島根原子力発電所 2号炉 審査資料	
資料番号	EP-066改28(説26)
提出年月	令和2年4月28日

# 島根原子力発電所 2号炉

## 津波による損傷の防止

論点 7「入力津波の設定プロセス及び結果の妥当性」関連

コメントNo.19の回答

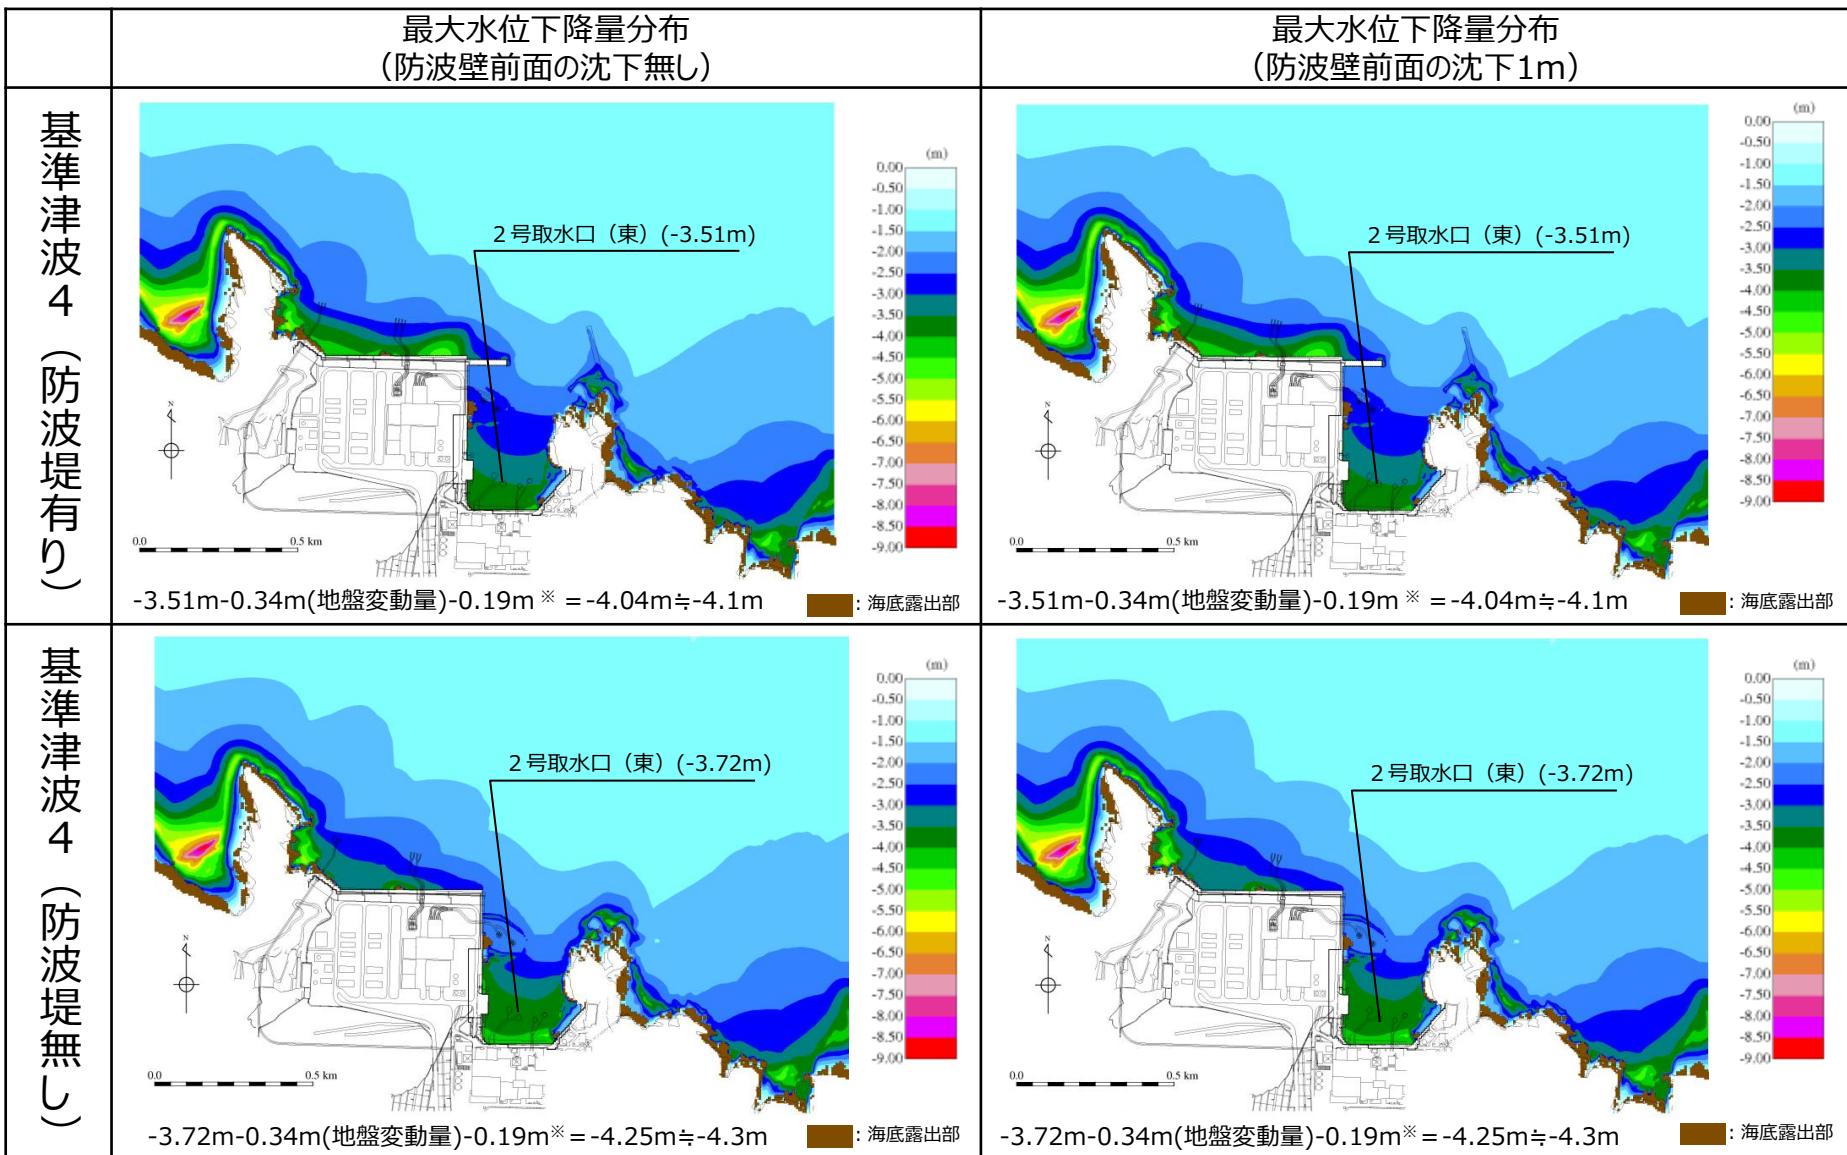
コメントNo.19の回答

- 敷地への遡上経路に影響を与える可能性がある地震による地形変化として地盤変状について検討する。
- 防波壁は、堅固な岩盤（一部、改良地盤）に支持されていることから、地震時の液状化に伴う沈下は発生しない。一方、防波壁前面に存在する埋戻土は、地震時に沈下する可能性があるため、防波壁前面を一律1m沈下させた津波解析を実施した（沈下範囲及び沈下量設定の詳細はP.30～40参照、コメントNo.20に対する回答）。
- 基準津波1～6のケースを対象に基本ケース及び1m沈下させたケースを比較し、その差異を下表に示す。（コメントNo.19に対する回答）また、各ケースの最大水位分布を次頁以降に示す。なお、潮位については、[朔望平均満潮位を近年5ヵ年（2015.1～2019.12）](#)、[朔望平均干潮位を1ヵ年（1995.9～1996.8）](#)の潮位観測記録に基づき設定する（P.46参照）。
- 津波解析の結果、1m沈下させた場合、水位上昇側の施設護岸又は防波壁の水位は、どのケースについても基本ケースと同じもしくは基本ケースの方が大きい。また、水位下降側の2号炉取水口の水位については、全ケースで同じとなった。
- 以上より、地震による地形変化（地盤変状）は、入力津波を設定する際の影響要因として考慮しない。

埋戻土（掘削ズリ）範囲

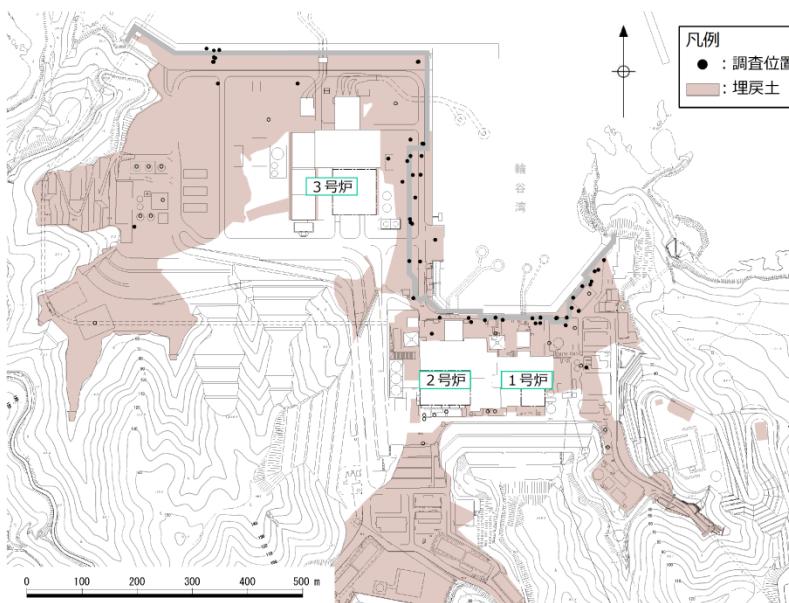
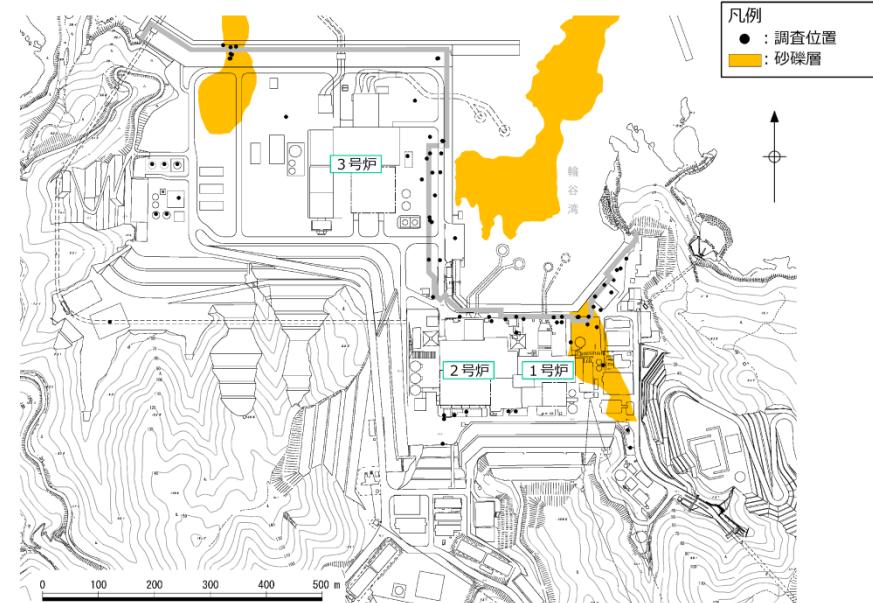
コメントNo.20の回答

- 島根原子力発電所の敷地において、液状化に伴う沈下が想定される埋戻土（掘削ズリ）及び砂礫層の分布範囲を下図に示す。
- 防波壁は、堅固な岩盤（一部、改良地盤）に支持されていることから、地震に伴う沈下は発生しないが、防波壁前面に存在する埋戻土（掘削ズリ）及び砂礫層は、地震時の液状化による沈下及び搖り込みによる沈下が発生する可能性があるため、沈下量算定の対象層とする。埋戻土（掘削ズリ）及び砂礫層の土質区分を次頁に示す。
- 護岸に使用している基礎捨石及び埋戻土（粘性土）については液状化評価対象層ではないが、入力津波の設定における影響要因の検討の際には保守的に沈下量算定の対象層とする。

沈下考慮範囲

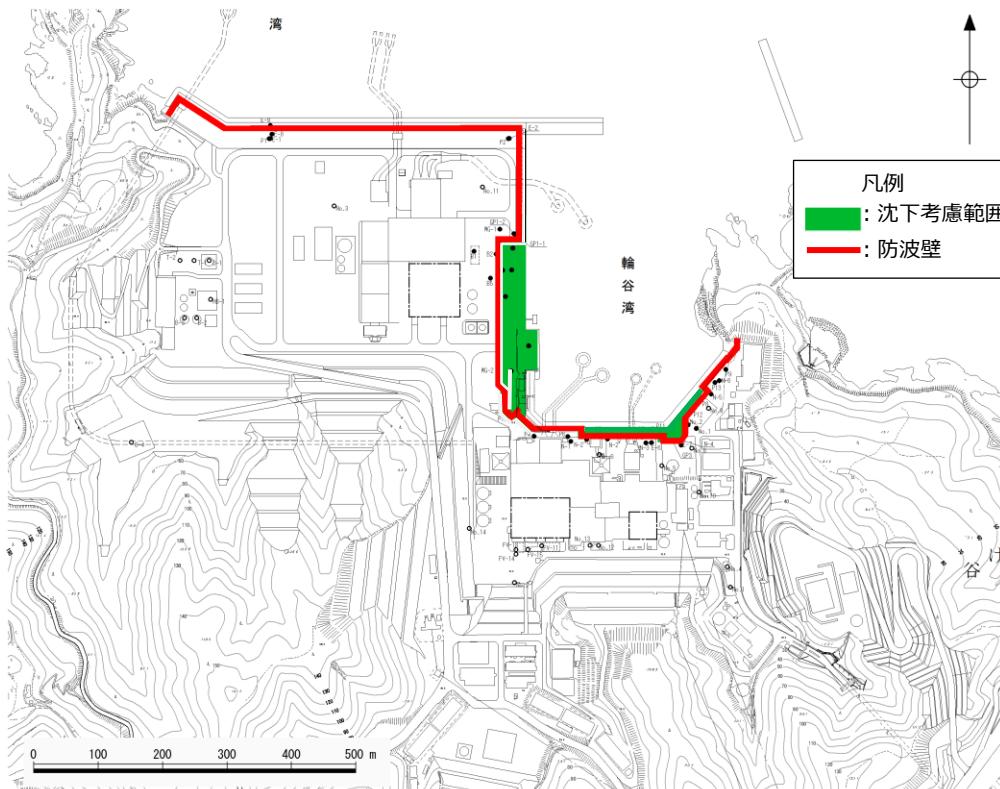
コメントNo.20の回答

- 島根原子力発電所の敷地における地層分布状況を踏まえ、以下に示す防波壁前面の遡上域を沈下考慮範囲とする。また、荷揚場は一部岩着し、沈下しない範囲もあるが、本検討では、保守的に荷揚場全体が沈下する前提で検討を行い、護岸のパラペットについてもモデル化を行わないこととする。なお、防波壁周辺については、地盤改良を実施していることから、沈下しないこととする。
- 沈下量については、沈下考慮範囲を対象に、液状化及び搖すり込みに伴う沈下量を相対密度の平均値から求まる沈下率（2.5%）による0.5mとしていたが、保守的にはらつきを考慮した相対密度から求まる沈下率（3.5%）による0.65mを採用し、側方流動による沈下量0.35mを加え、1mとした。（P.33～40参照）

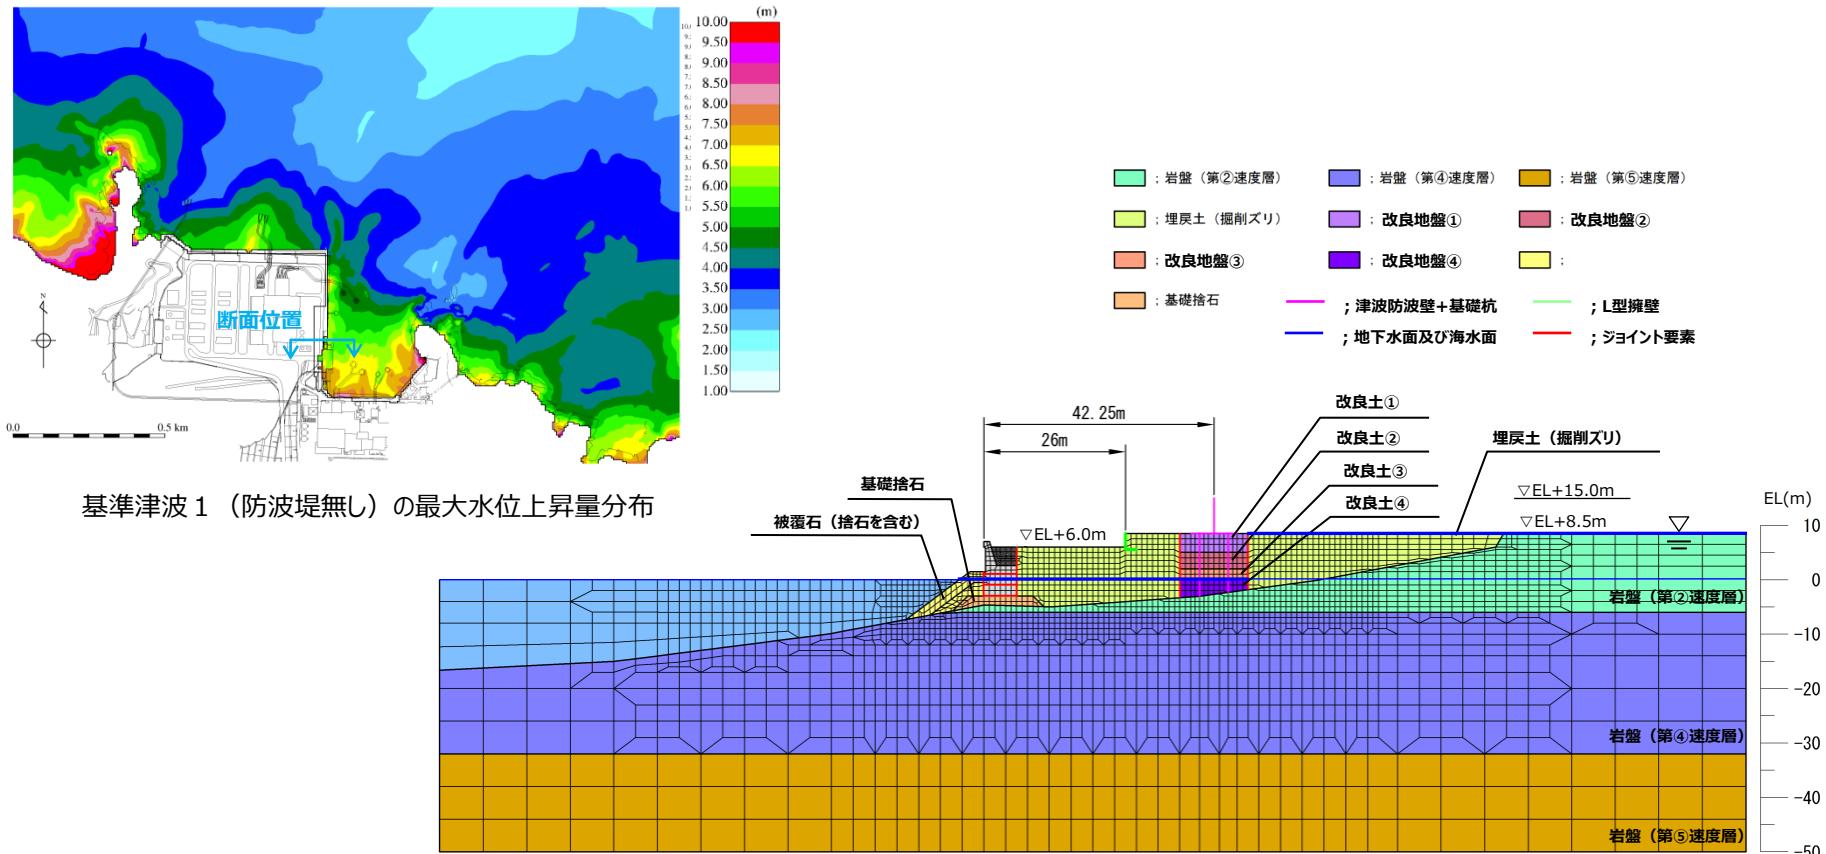
コメントNo.20の回答

■ 側方流動による沈下量については、以下の観点から3号炉東側エリアの沈下による遡上の影響が大きいと判断し、3号炉東側エリアを対象として、有効応力解析を実施する。

- ・1，2号炉北側エリアと比較して埋戻土（掘削ズリ）の分布が広範囲かつ層厚が厚いこと
- ・1，2号炉北側エリアと比較して基準津波遡上範囲が広いこと

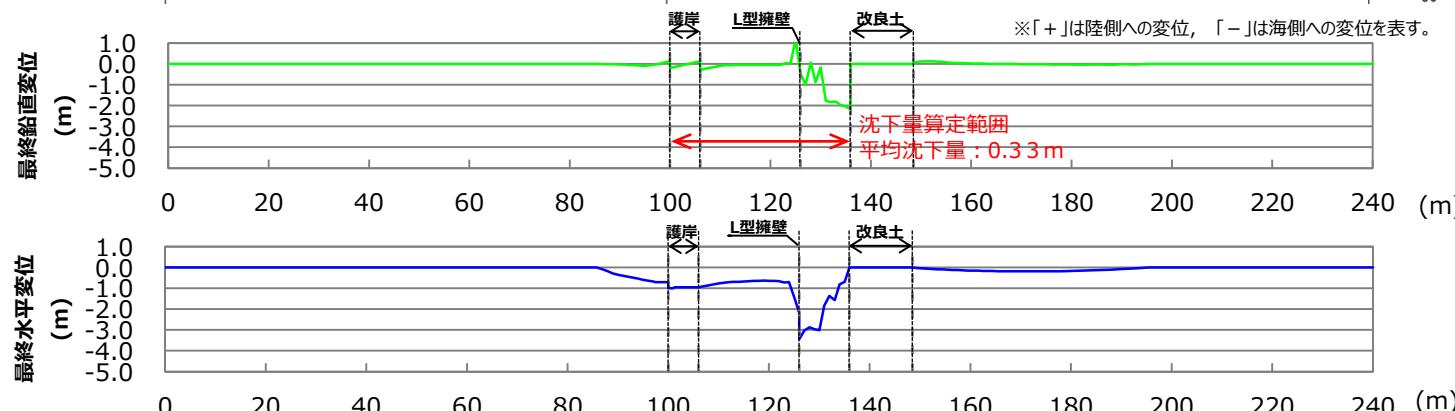
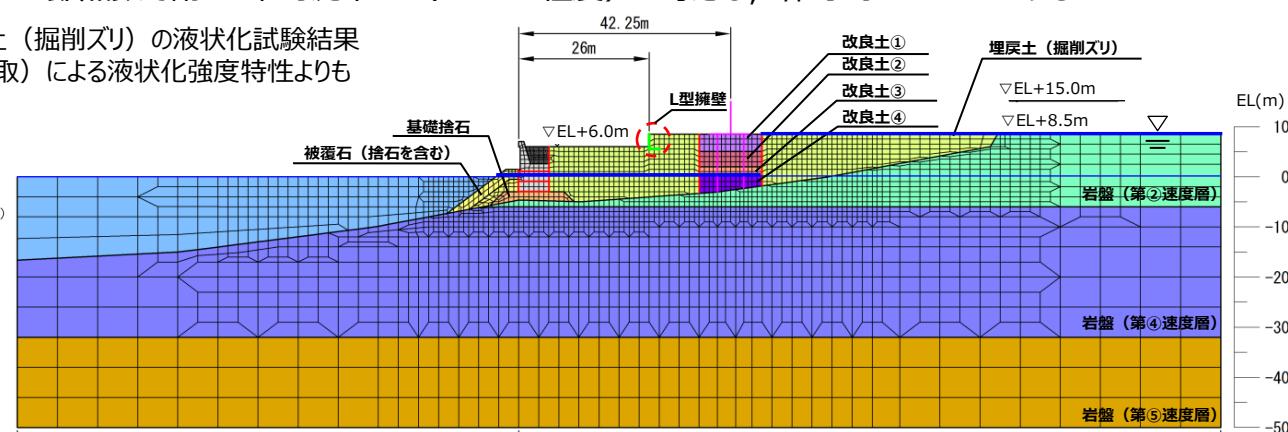
コメントNo.20の回答

■ 基準地震動Ss-Dによる3号炉東側の最終変形量を以下に示す。防波壁より海側では、L型擁壁までのEL+8.5m盤において、防波壁直下の改良地盤と埋戻土（掘削ズリ）の境界部を中心とした比較的大きな沈下が確認される。これは、地震によるL型擁壁の海側への傾きに伴い、埋戻土（掘削ズリ）が自立する改良地盤から海側へ側方流動したことによるものである。  
なお、解析条件については、前回（第715回審査会合）から以下のとおり保守的に見直す。

①敷地内の地下水位を一律、海水位と同じ設定していたが、防波壁より陸側の地下水位を地表面に設定する。

②埋戻土（掘削ズリ）の液状化強度特性を当該範囲のN値から敷地全体のN値に基づく簡易設定法※により設定する。

■ 津波が浸水するEL+6.0m盤における沈下量は0.04m程度であるが、海岸線から離れたEL+8.5m盤では改良地盤近傍で局所的に1~2m程度の沈下が生じている。このため、側方流動によるEL+6.0m盤からEL+8.5m盤全体の沈下量としては、EL+6.0m盤からEL+8.5m盤の埋戻土（掘削ズリ）の各節点における沈下量を節点数で割った平均沈下量（0.33m程度）を考慮し、保守的に0.35mとする。

最高潮位の超過確率

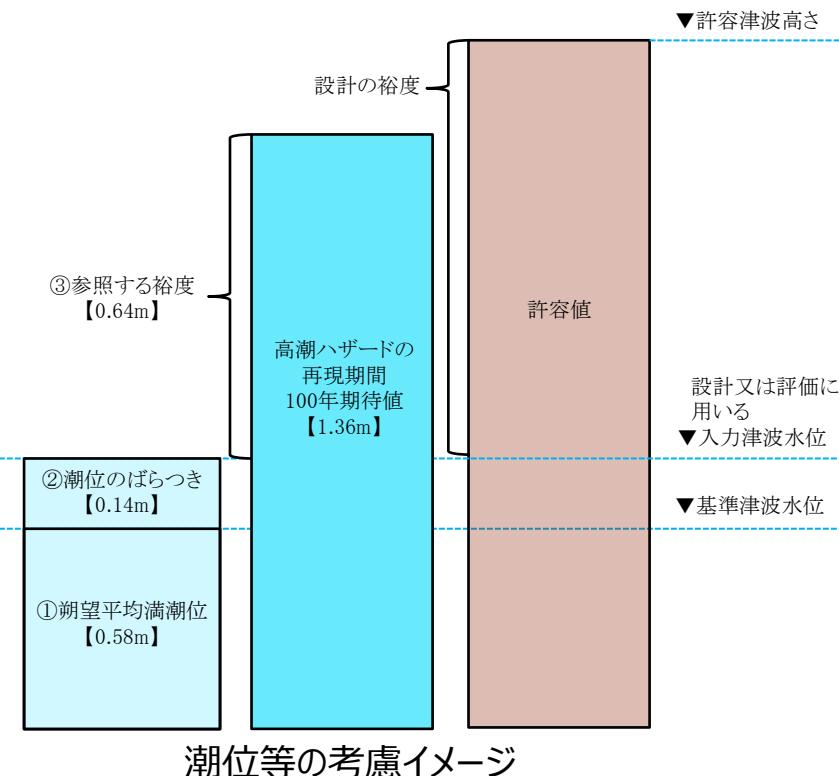
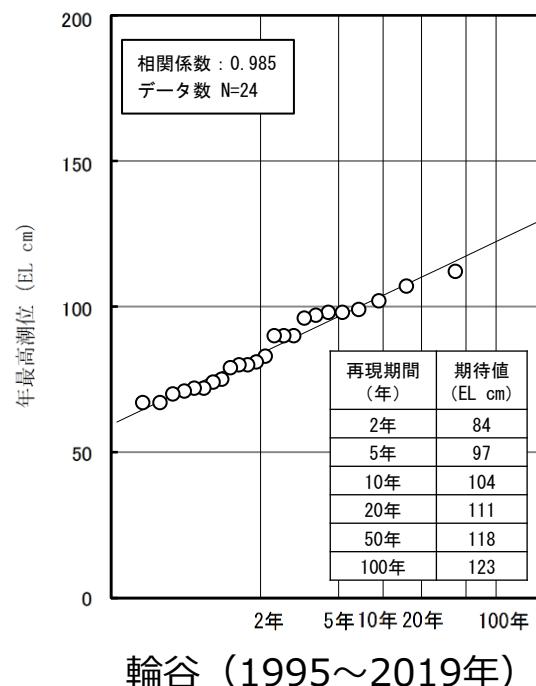
コメントNo.22,50の回答

- 高潮の評価について、近年のデータも含めたうえで、最高潮位の超過確率を算定するとともに、再現期間100年に対する期待値（EL+1.36m）を用いることとした妥当性について説明する。（コメントNo.22に対する回答）
- 近年のデータを含む24カ年（1995年～2019年）を対象に、輪谷湾におけるプラントの運転期間を超える再現期間100年に対する期待値を算出した結果を下図に示す。この図より、100年に対する期待値はEL+1.23mであり、従来から用いている期待値より小さくなっている。
- 以上のことから、保守的な評価となるよう、従来から用いている1995年～2009年を対象に算出した再現期間100年に対する期待値（EL+1.36m）を用いる。

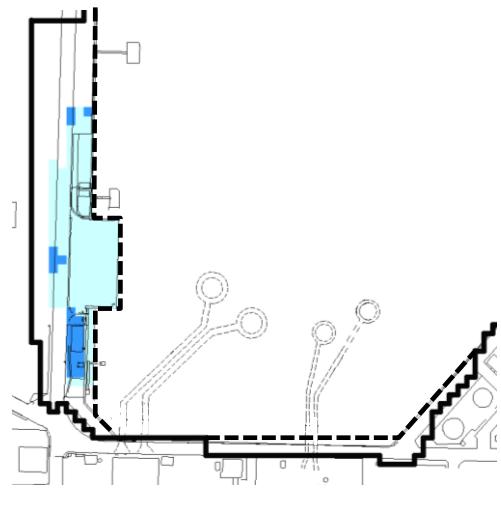
コメントNo.18の回答

- 施設護岸の漂流物評価にあたり、津波解析により施設護岸の遡上域の範囲及び遡上域における流速の評価を実施。
- 遡上域の範囲（最大浸水深分布）を保守的に評価するため、地震による荷揚場周辺の沈下及び初期潮位を考慮した津波解析を実施。検討に当たっては、荷揚場付近の浸水範囲が広い基準津波1（防波堤有無）について検討。
  - 荷揚場周辺の沈下については、防波壁前面を一律1m沈下させたケースを用いる。（P.24～40参照）
  - また、初期潮位については、朔望平均満潮位+0.58mに潮位のはらつき+0.14mを考慮する。（P.46参照）
- 荷揚場付近の最大浸水深分布（拡大図）を以下に示す。
